# ÚZEMNÍ PLÁN MĚSTA BRNA

Textová část Odůvodnění

Kapitola 18 Rozhodnutí o námitkách (včetně odůvodnění)

Svazek Nb17 *(s osobními údaji)*

Námítka číslo 4 (zákres)

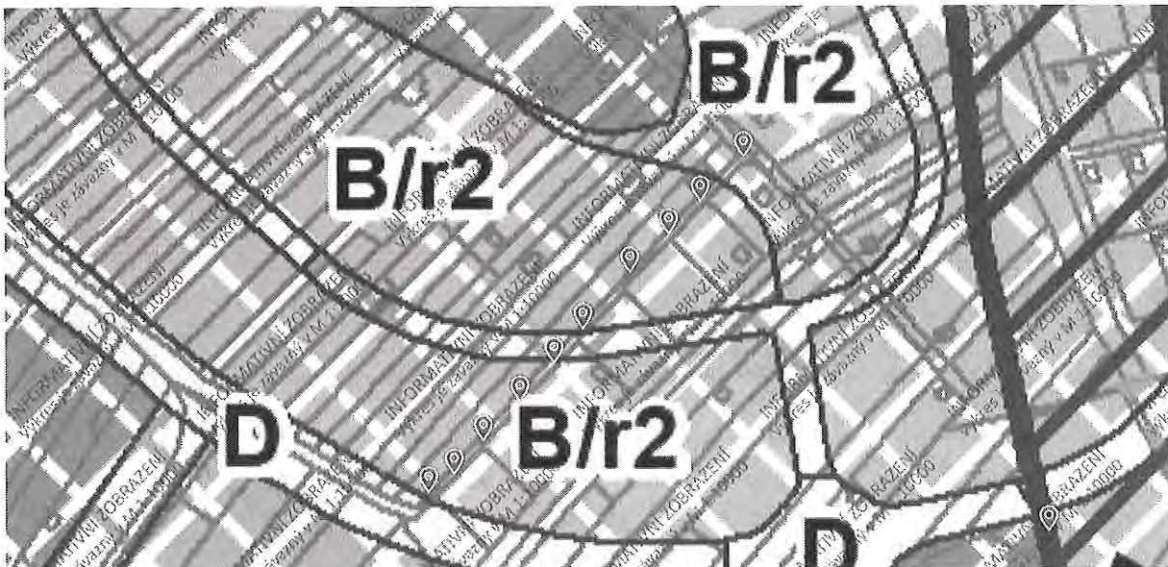
**4** Na základě konceptu nového územního plánu : dávám námítku a nesouhlas s klasifikací komunikace na parcele 1451/3 jako hlavní pěší trasy. A žádám o reklasifikaci komunikace na parcele 1451/3 jako předpokládaný návrh dopravní obsluhy území , který bude zpřesněn v dalších stupních projektových prací a to v bodu B.5 Dopravní infrastruktura - situace: **4**

- Studie nezohledňuje historicky zaužívanou komunikaci na parcele 1451/3 jakožto hlavní komunikace pro dopravní napojení části území
  - Klasifikaci jakožto komunikace pro dopravní napojení by zůstala možnost jeho využití pro chodce – jak je tomu doteď.
  - Klasifikace jako komunikace pro dopravní napojení nerespektuje právní vlastnictví parcel a možnosti jejich napojení na komunikace – jelikož horizontálně napájí jednotlivé parcely a to při zachování majetkovo - právních poměrů.
  - Komunikace na parcele 1451/3 nezasahuje do soukromých parcel a ani parcely nerozděluje a nerozdobuje.
- Žádám o písemné vyjádření a reklasifikaci parcely 1451/3 na předpokládaný návrh dopravní obsluhy území , který bude zpřesněn v dalších stupních projektových prací – v části Červený Kopec, Brno-Bohunice.

5

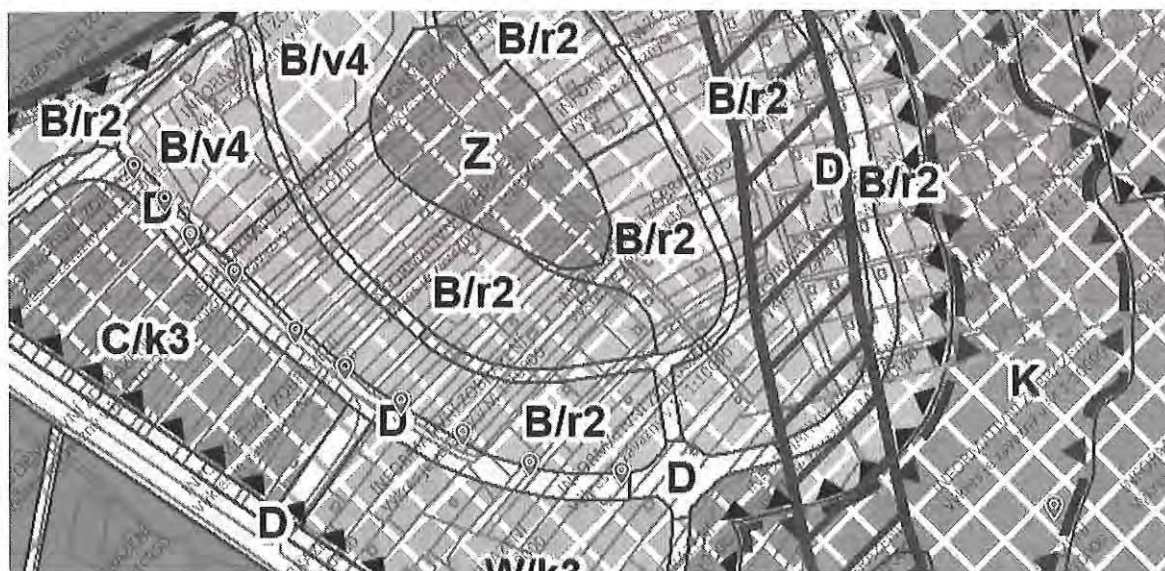
Na základě konceptu nového územního plánu : dáváme námítku a nesouhlas s klasifikací ulice Kejbaly jako „komunikace obslužné-páteřní “ a dáváme požadavku na její klasifikaci “ cesta v kategorii „ obytná zóna “ a to v bodu B.5 Dopravní infrastruktura - situace:
